Vysvětlení zadávací dokumentace č.3

Veřejná zakázka: „Bytový dům Šumperk – Temenice“

Obr. Schéma položka 14

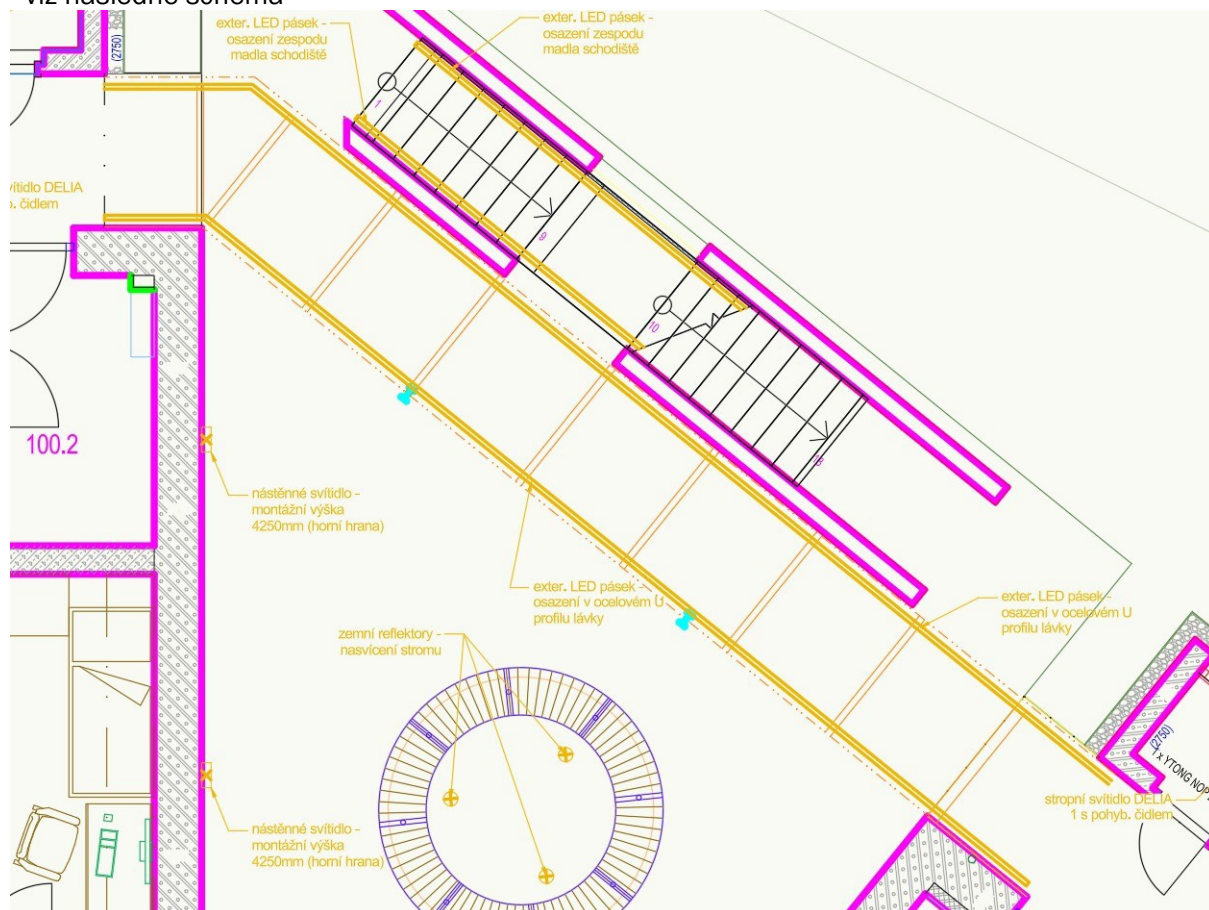
Z knihy svítidel není jasné jaká je délka LED pásu u svítidel viz níže.

14 K	14	"S14" - (dle knihy svítidel) LED sestava pro venkovní instalaci, umístění ve vnitřním rohu kpl ocelového U profilu lávky	1,000
	PP	"S14" - (dle knihy svítidel) LED sestava pro venkovní instalaci, umístění ve vnitřním rohu ocelového U profilu lávky	
15 K	15	"S15" - (dle knihy svítidel) LED sestava pro venkovní instalaci, umístění v profilu madla kpl zábradlí ze spodní strany	1,000

Odpověď:
položka 14

"S14" - (dle knihy svítidel) LED sestava pro venkovní instalaci, umístění ve vnitřním rohu ocelového U profilu lávky

- délka $2 \times 13,2\text{m} = \text{CELKEM } 26,4\text{ mb}$

- viz následné schéma
